Avis délibéré
de la Mission régionale d'autorité environnementale
Provence-Alpes-Côte d'Azur

**sur la déclaration de projet emportant mise en compatibilité du
plan local d'urbanisme (PLU) de Tarascon (13) pour la
construction du centre d'incendie et de secours**

**N° MRAe
2023APACA24/3426**

Figure 4: Document graphique de l'OAP « Base nature et tourisme » Ajout MRAe localisation OAP "Centre de secours" en jaune - Source : OAP DP-MEC PLU Tarascon

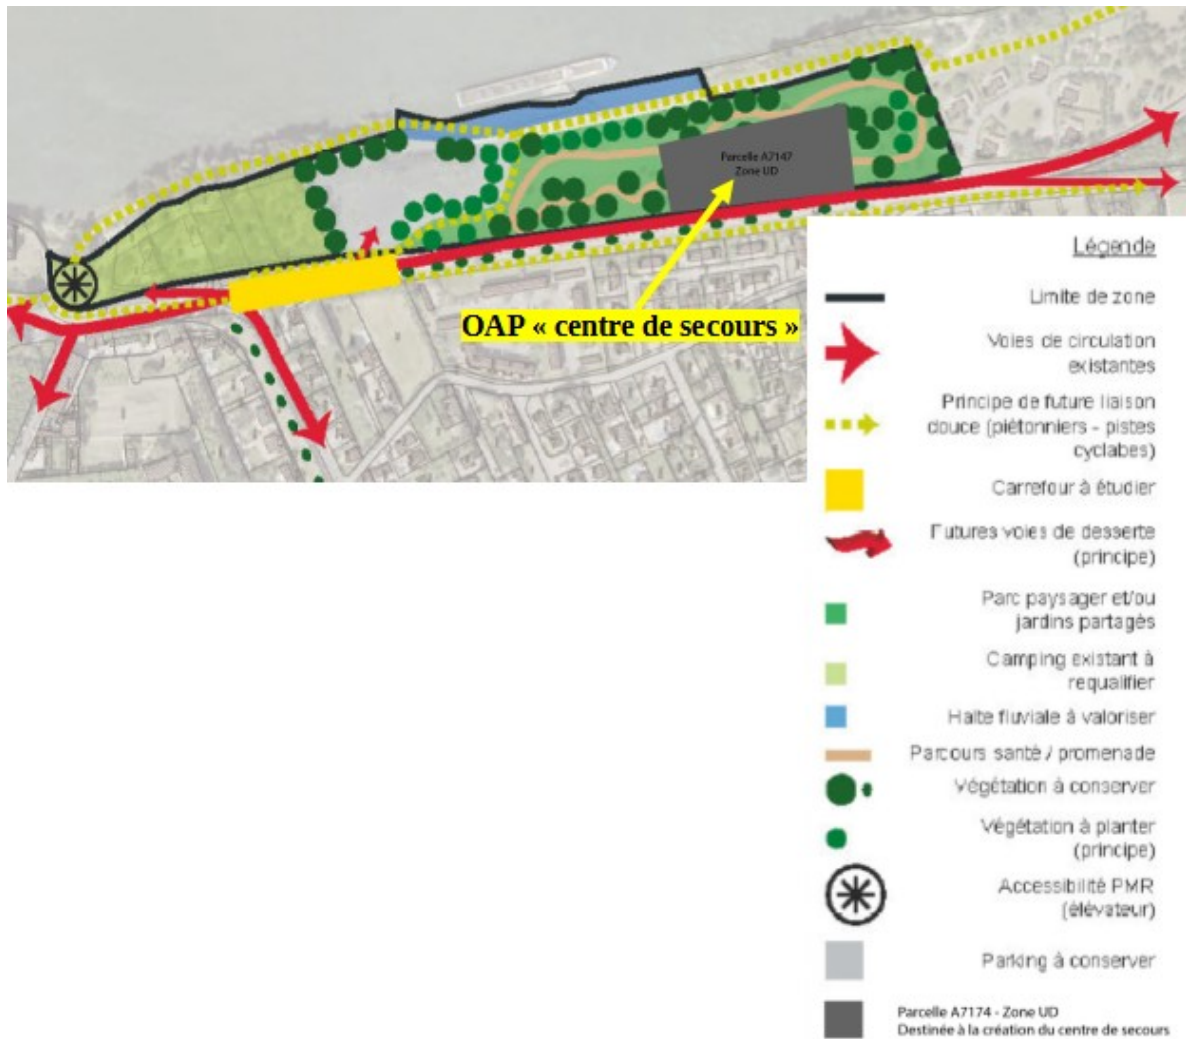
La MRAe observe que le document graphique de l'OAP « Base nature et tourisme » positionne le site de projet sans retravailler les aménagements de son schéma et compléter le contenu de ses orientations d'aménagement. Au-delà du fait que le projet va fortement impacter et réduire l'essence même des fonctions de ce parc public paysager, il aurait été souhaitable de présenter une réflexion globale sur ces deux OAP en termes de prise en compte de l'environnement (cohérence paysagère d'ensemble, fonctionnalités écologiques, principes d'accès).

La MRAe recommande de présenter une réflexion globale d'aménagement du secteur et de mettre en cohérence les deux OAP.
